敦賀発電所2号炉
敷地の地形，地質・地質構造について
(コメント回答)
補足説明資料4
誤記一覧表(その1)

令和3年5月19日
日本原子力発電株式会社

誤記一覧表(1/4:柱状図)

H27-B-1 深度69.70~69.73m 走向・傾斜

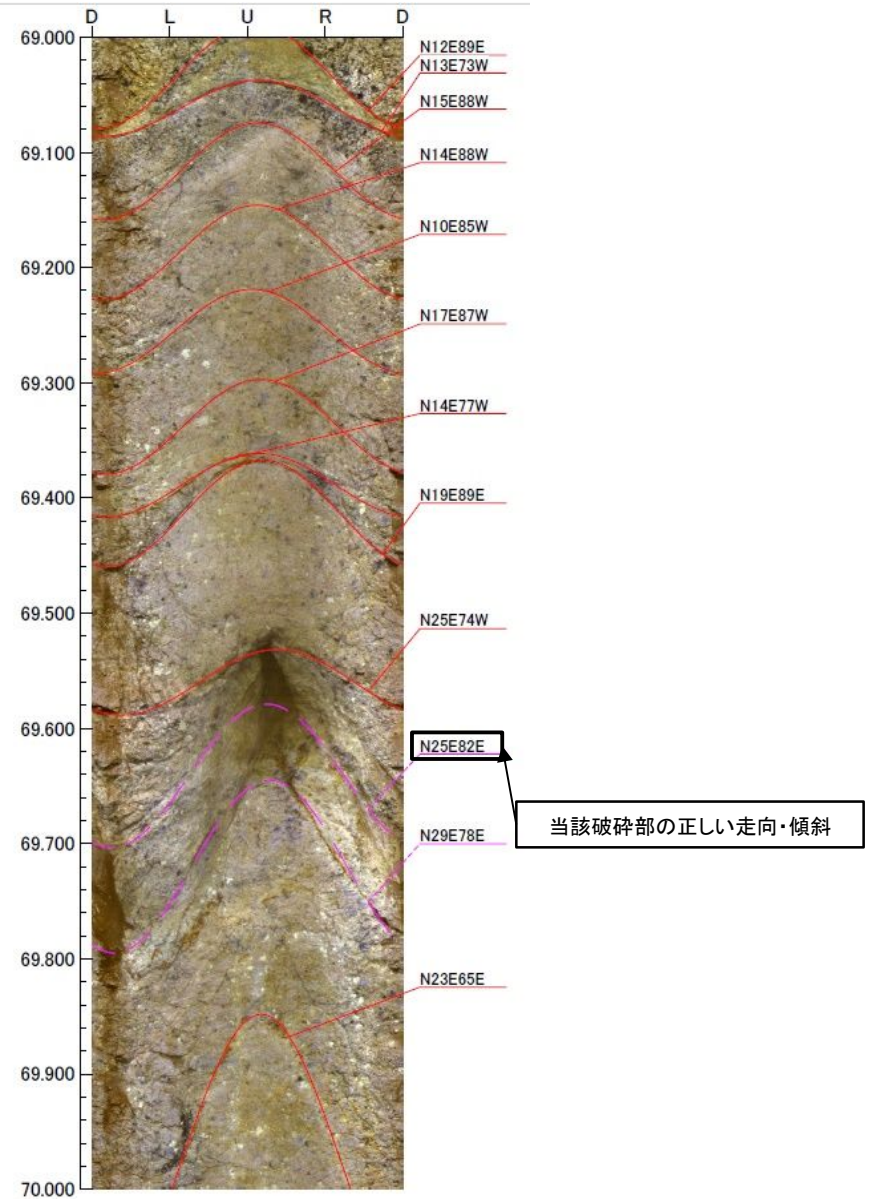
当該破碎部の走向・傾斜はBHTV孔壁展開画像で確認している。

H27-B-1 深度74.36~74.50m 走向・傾斜

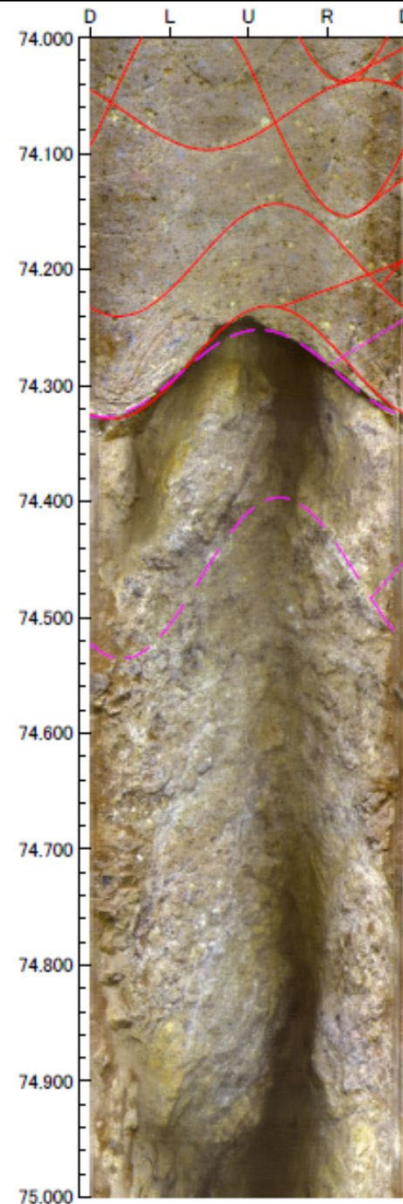
10	H27-B-1	44.53	44.83	審査資料 (第536回) ~ 審査資料 (第657回)	左ずれセンス	左ずれ逆断層センス	記載なし	薄片観察結果	865	資料2-2-2	補足2-12-12
11	H27-B-1	49.17	49.27	申請書柱状図	深度 49.17~49.20m	深度 49.17~49.27m	—	コア観察カード	916	資料1-2-1	補足1-6-20
12	H27-B-1	49.17	49.22	申請書柱状図	深度 49.17~49.20m	深度 49.17~49.22m	記載なし	再観察結果	865	資料2-2-2	補足2-12-15
13	H27-B-1	49.17	49.22	申請書 柱状図 ~ 審査資料 (第833回)	下端23°	下端35~60°	—	コア観察カード 再観察資料	916	資料1-2-1	補足1-11-8,9
14	H27-B-1	49.17	49.22	申請書 柱状図 ~ 審査資料 (第657回)	右ずれセンス	右ずれ正断層センス	記載なし	薄片観察結果	865	資料2-2-2	補足2-12-15
15	H27-B-1	52.72	52.81	審査資料 (第536回) ~ 審査資料 (第657回)	右ずれセンス	左ずれセンス	記載なし	薄片観察結果	865	資料2-2-2	補足2-12-16
16	H27-B-1	53.17	53.22	審査資料 (第536回)	記載なし	主に明褐灰色の固結礫状部からなる。	記載なし	コア観察カード	865	資料2-2-2	補足2-12-17
17	H27-B-1	69.70	69.73	申請書柱状図	走向・傾斜 N25° E82° W	走向・傾斜 N25° E82° E	記載なし	(BHTV結果)	865	資料2-2-2	補足2-12-20
18	H27-B-1	74.36	74.50	申請書 柱状図 ~ 審査資料 (第833回)	下端30°	不明	—	コア観察カード	865	資料2-2-2	補足2-12-21
19	H27-B-1	74.36	74.50	申請書柱状図	走向・傾斜 N15° E87° W	走向・傾斜 N15° E85° W	記載なし	(BHTV結果)	865	資料2-2-2	補足2-12-21

当該破碎部の走向・傾斜はBHTV孔壁展開画像で確認している。

当該破碎部の正しい走向・傾斜

H27-B-2 深度48.08~48.12m 走向・傾斜

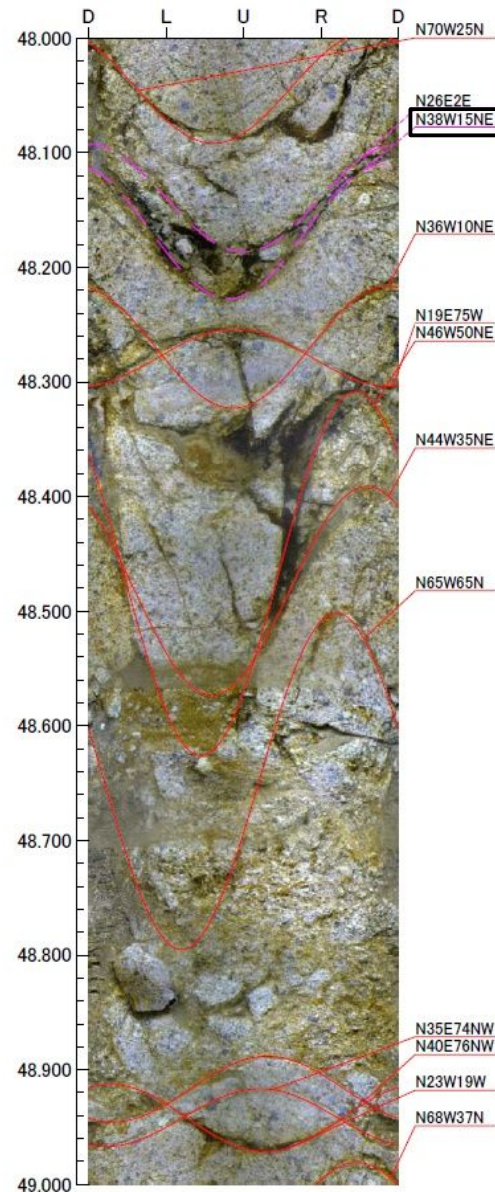
30	H27-B-2	48.08	48.12	申請書柱状図	深度 48.88~48.92m	深度 48.08~48.12m	修正	(コア観察カード×印記 載関係個所)	865	資料2-2-2	補足2-13-12
31	H27-B-2	48.08	48.12	申請書柱状図	走向・傾斜 N40° E76° W	走向・傾斜 N38° W15° NE	記載なし	(BHTV結果)	865	資料2-2-2	補足2-13-12
32	H27-B-2	48.08	48.12	申請書 柱状図 ~ 審査資料 (第833回)	上端境界の傾斜は56° 下端境界の傾斜は53°	上端境界の傾斜は53° 下端境界の境界は56°	修正	(コア観察カード×印記 載関係個所)	865	資料2-2-2	補足2-13-12

当該破碎部の走向・傾斜はBHTV孔壁展開画像で確認している。

H27-B-3 深度129.84~129.91m 走向・傾斜

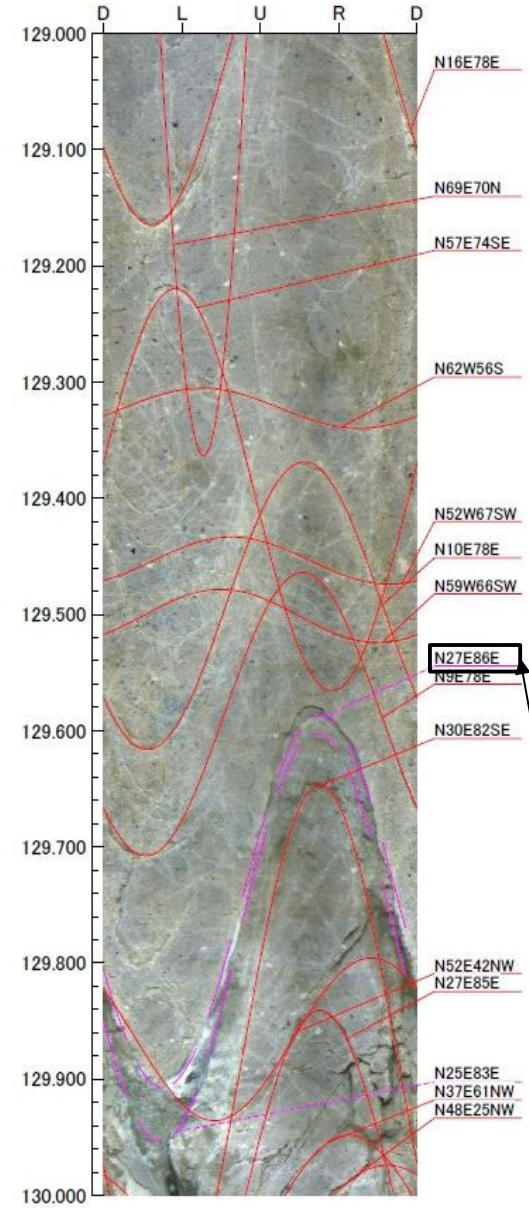
74	H27-B-3	129.84	129.91	申請書柱状図	走向・傾斜 N25° E24° E	走向・傾斜 N27° E86° E	記載なし	(BHTV結果)	865	資料2-2-2	補足2-5-22
75	H27-B-4	13.75	140.00	申請書柱状図	深度 13.75~144.00m	深度 13.75~140.00m 【余掘り区間のため】	—	コア観察カード	865	資料2-2-2	補足2-6-4
76	H27-B-4	15.91	16.36	申請書柱状図	正断層センス	右ずれ正断層センス	記載なし	薄片観察結果 (H27-B-4' 深度:23.97~24.42m)	865	資料2-2-2	補足2-6-4
77	H27-B-4	20.55	20.65	コア観察カード	深度 20.56~20.55m	深度 20.55~20.65m	修正	コア写真	916	資料1-2-1	補足1-9-10
78	H27-B-4	48.39	48.43	申請書柱状図	深度 48.30~48.33m	深度 48.39~48.43m	記載なし	再観察結果	865	資料2-2-2	補足2-6-9
79	H27-B-4	63.90	64.30	コア観察カード	深度 63.90~63.30m	深度 63.90~64.30m	修正	コア観察カード (変質欄)	916	資料1-2-1	補足1-9-18
80	H27-B-4	64.65	64.91	申請書柱状図	正断層センス 【第865回審査会合 補足説明資料2の右ずれ センスは誤り】	右ずれ正断層センス	記載なし	薄片観察結果	865	資料2-2-2	補足2-6-12
81	H27-B-4	67.28	67.75	コア観察カード	深度 67.28~67.78m	深度 67.28~67.75m	修正	コア観察カード (変質欄)	916	資料1-2-1	補足1-9-19
82	H27-B-4	140.00	141.42	申請書 柱状図 ~ 審査資料 (第833回)	記事全体	削除 【余掘り区間のため】	修正	—	865	資料2-2-2	補足2-6-21
83	H24-D1-5	47.47	47.89	申請書柱状図	右ずれ正断層センス	正断層センス	記載なし	薄片観察結果	865	資料2-2-2	補足2-4-9

当該破碎部の走向・傾斜はBHTV孔壁展開画像で確認している。

当該破碎部の正しい走向・傾斜

K断層 薄片試料観察(H24-A-11 深度11.81m)

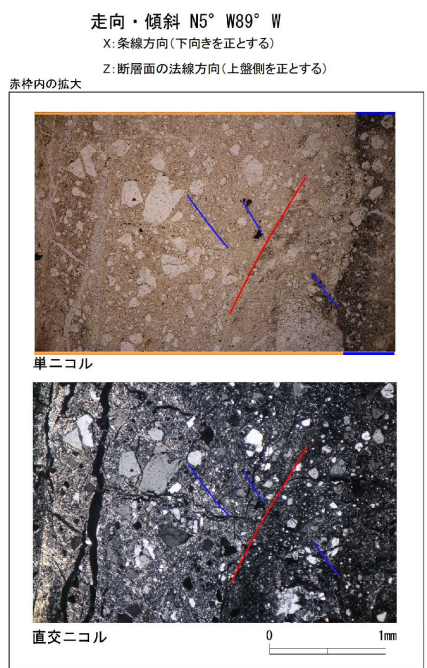
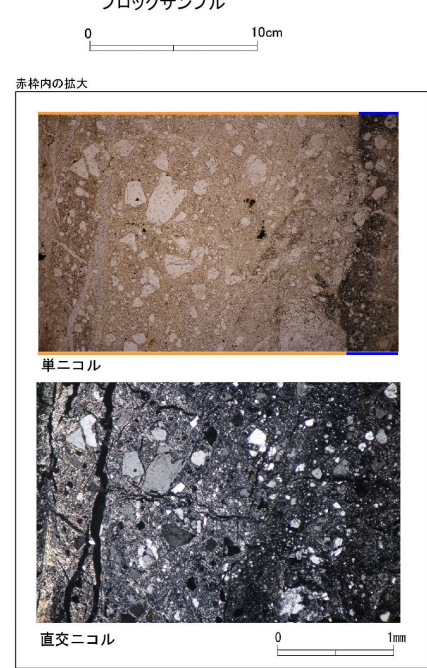
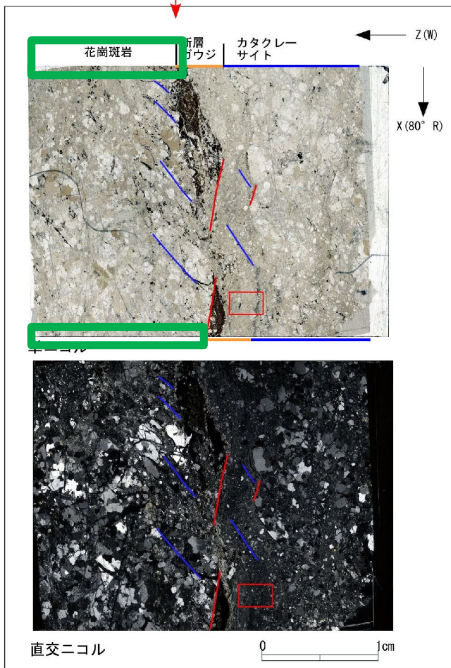
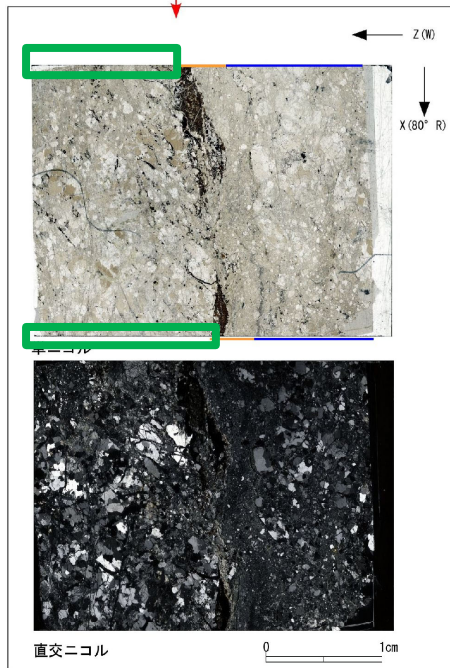
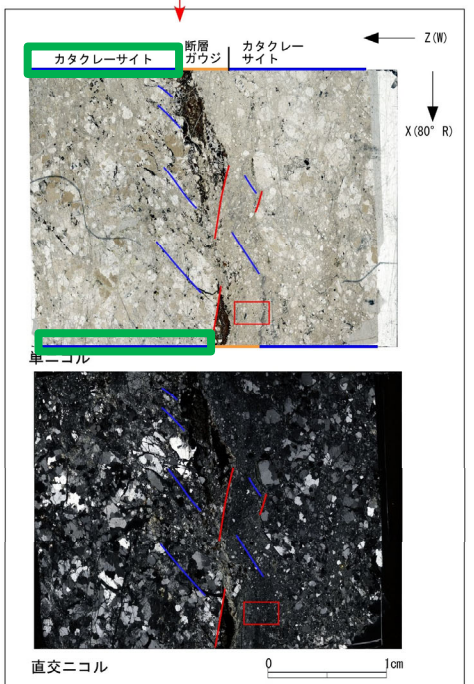
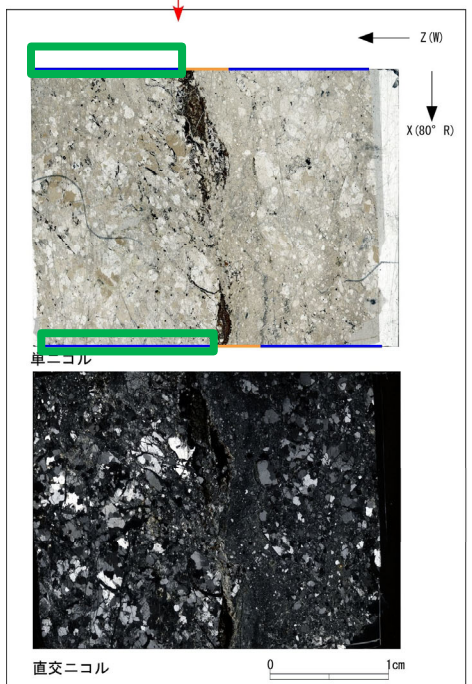
No.	孔名	深度 ^{※1}		誤った記載の資料	誤記の内容	
		上端深度	下端深度		誤	正
84	H24-A-11	10.20	12.76	審査資料(第833回) 薄片観察結果	花崗斑岩	カタクレーサイト
85	H27-B-1	49.17	49.22	審査資料(第833回) 薄片観察結果	最新活動面の深度49.20m	最新活動面の深度49.17m
86	H27-B-1	53.17	53.22	審査資料(第833回) 薄片観察結果	花崗斑岩	カタクレーサイト
87	H27-B-1	59.82	59.85	審査資料(第833回) 薄片観察結果	N26° E80W	N20° E75W
88	H27-B-1	69.70	69.73	審査資料(第833回) 薄片観察結果	花崗斑岩	カタクレーサイト
89	H27-B-2	88.38	88.43	審査資料(第833回) 薄片観察結果	複合面構造の解釈線の修正	
90	H27-B-2	88.88	88.94	審査資料(第833回) 薄片観察結果	最新活動面の深度88.94m	最新活動面の深度88.91m
91	H24-D1-3	52.13	52.28	審査資料(第833回) 薄片観察結果	複合面構造の解釈線の位置の修正	
92	H27-B-3	42.85	42.91	審査資料(第833回) 薄片観察結果	花崗斑岩	カタクレーサイト
93	H27-B-3	76.59	76.89	審査資料(第833回) 薄片観察結果	花崗斑岩	カタクレーサイト
94	H27-B-3	129.84	129.91	審査資料(第833回) 薄片観察結果	カタクレーサイトの範囲表記の修正

H24-A-11のボーリングコア(深度11.81m)から採取した薄片試料の観察結果によれば最新活動面の変位センスは、逆断層成分が卓越する。

・H24-A-11のボーリングコアから採取した薄片試料の観察結果によれば最新活動面(深度11.81m)の変位センスは、逆断層成分が卓越する。
 ・薄片観察に基づく断層岩区分の評価を行った結果、最新活動面付近に基質を構成する粘土鉱物が多く認められることから、断層ガウジを伴う破碎部であると判断した。(追加した文献も踏まえても変更なし。)

非モデル化破碎部 薄片試料観察 (H27-B-1 深度49.20m)

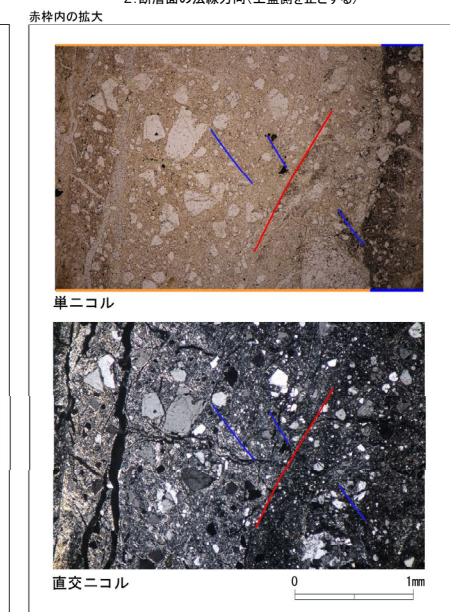
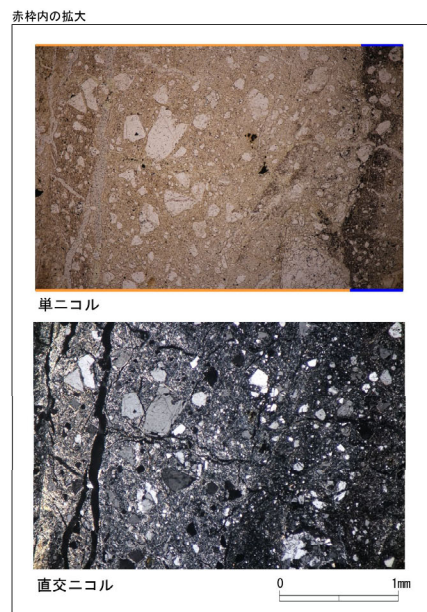
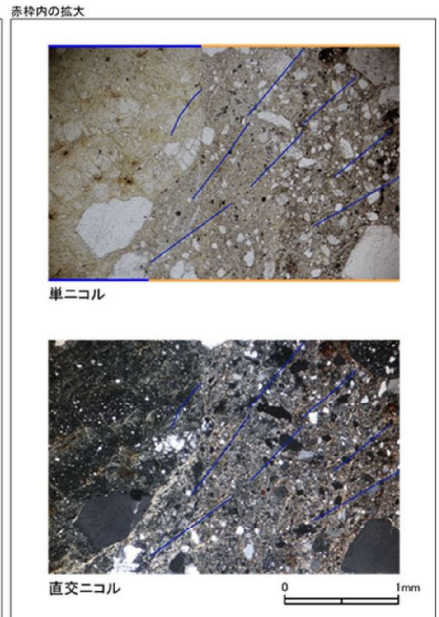
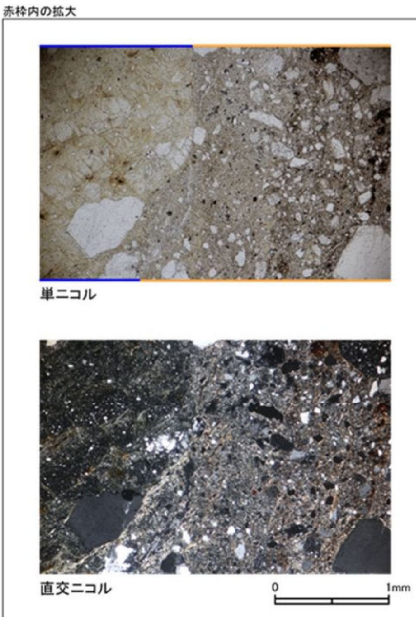
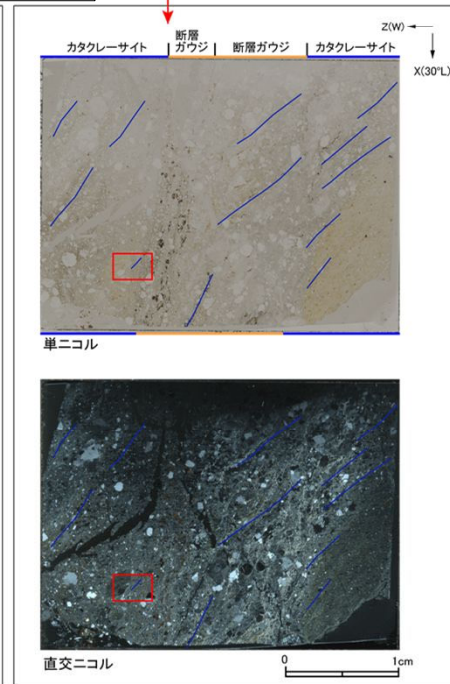
凡例
 :最新活動面 ← → :破砕幅 :断層ガウジ

H27-B-1のボーリングコア(深度49.20m)から採取した薄片試料の観察結果によれば最新活動面の変位センスは、右ずれを伴う正断層である。

当該破碎部については、性状一覧表の最新活動面の表示位置が誤っていた(誤:49.20m, 正:49.17m)。なお、薄片試料は正しい位置で観察している。

・H27-B-1のボーリングコアから採取した薄片試料の観察結果によれば最新活動面(深度49.17m)の変位センスは、右ずれを伴う正断層である。
 ・薄片観察に基づく断層岩区分の評価を行った結果、最新活動面付近に基質を構成する粘土鉱物が多く認められることから、断層ガウジを伴う破碎部であると判断した。(追加した文献も踏まえても変更なし。)

非モデル化破碎部 薄片試料観察(H27-B-1 深度53.17m)

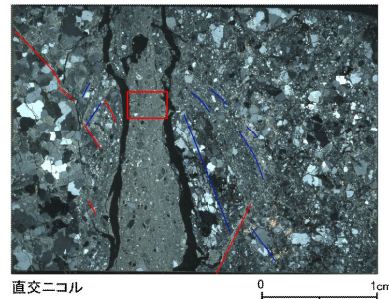
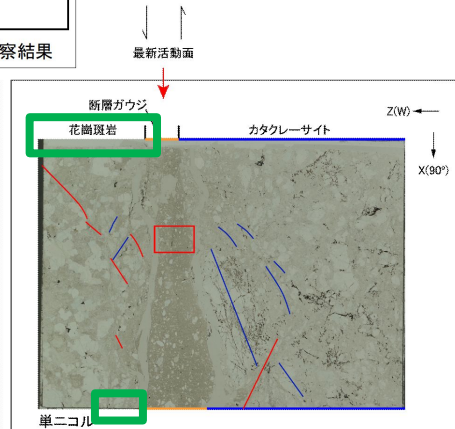
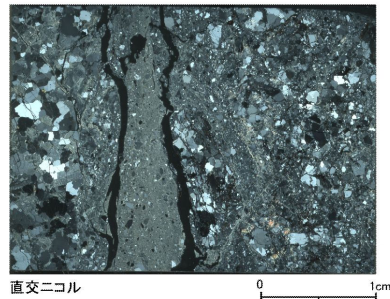
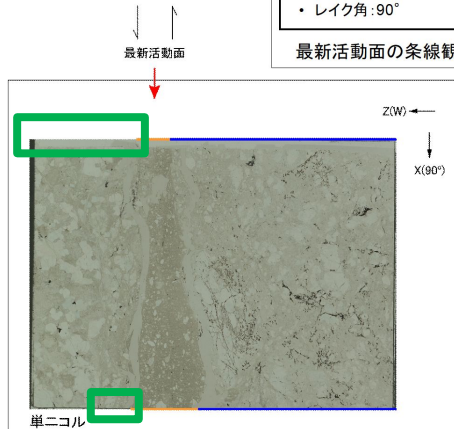
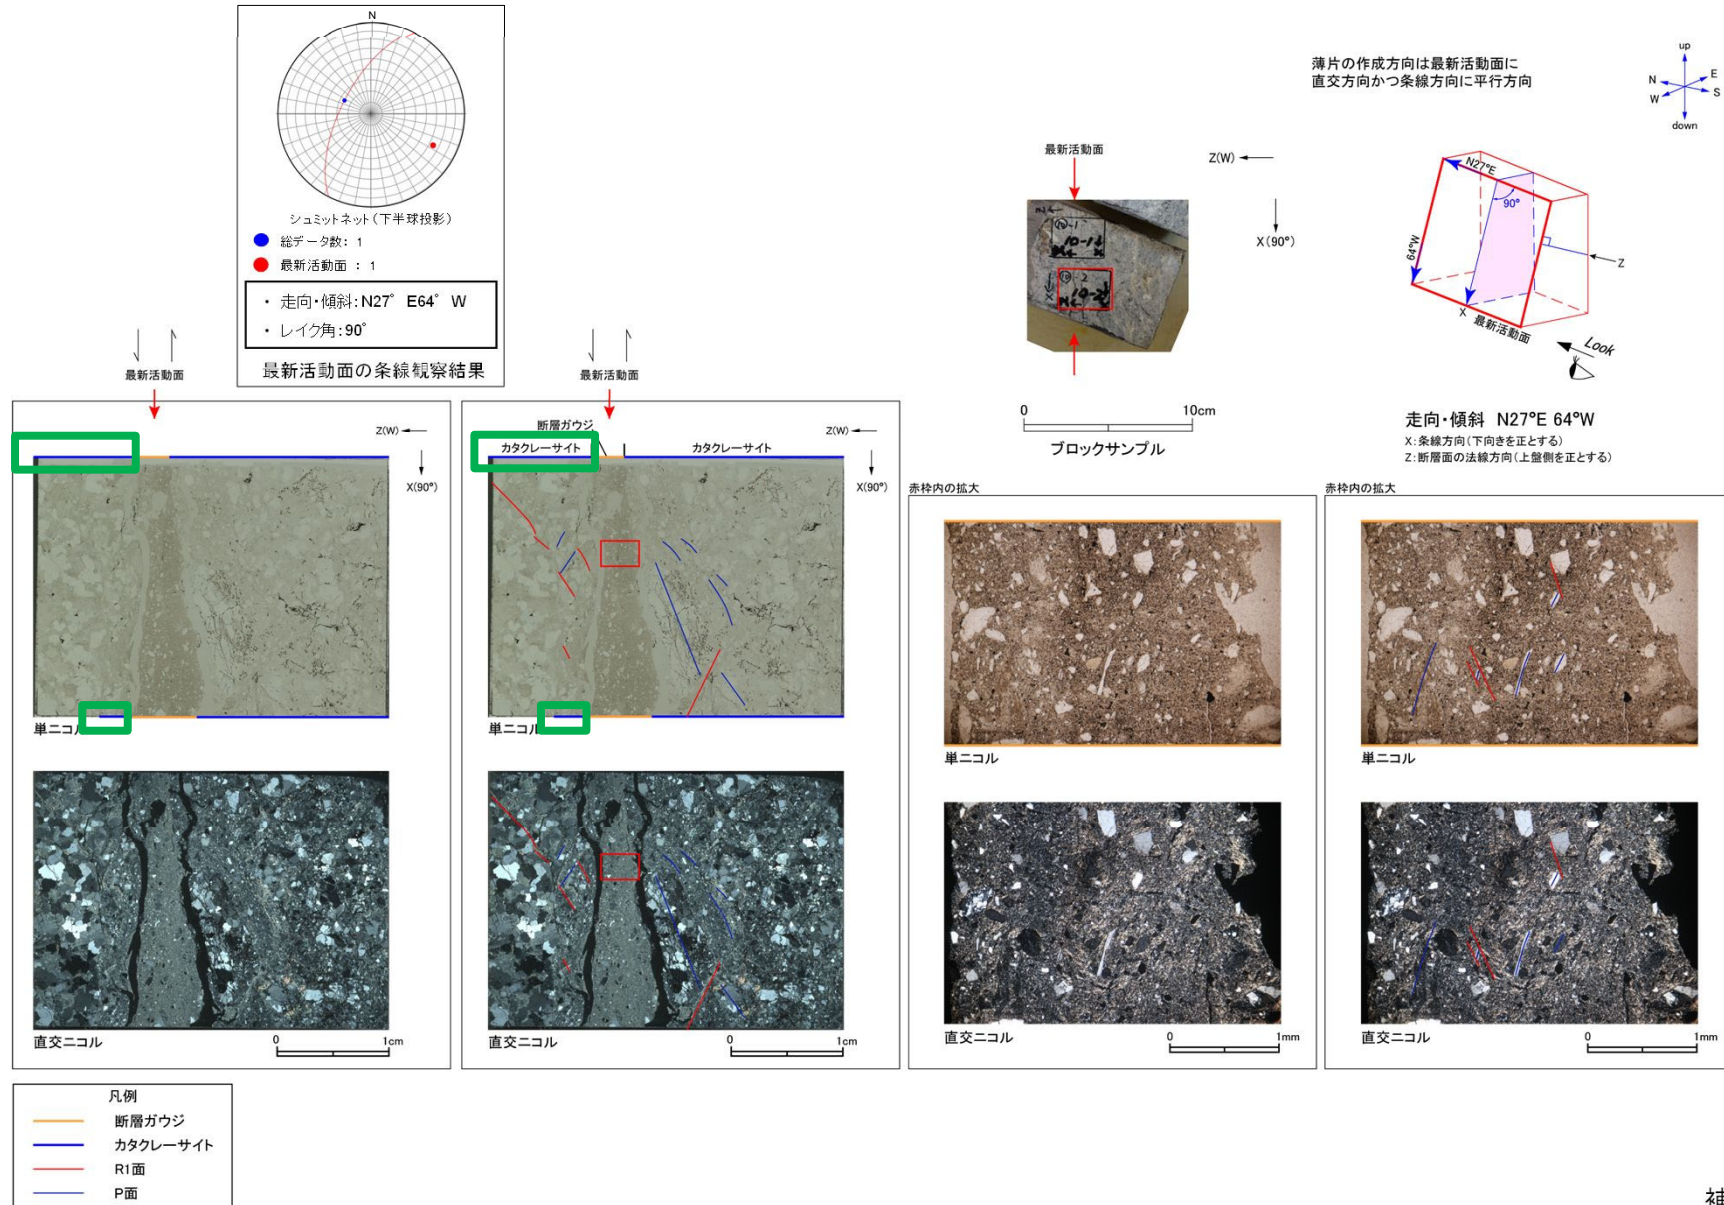
H27-B-1のボーリングコア(深度53.17m)から採取した薄片試料の観察結果によれば最新活動面の変位センスは、正断層成分が卓越する。

・H27-B-1のボーリングコアから採取した薄片試料の観察結果によれば最新活動面(深度53.17m)の変位センスは、正断層成分が卓越する。
 ・薄片観察に基づく断層岩区分の評価を行った結果、最新活動面付近に基質を構成する粘土鉱物が多く認められることから、断層ガウジを伴う破砕部であると判断した。(追加した文献も踏まえても変更なし。)
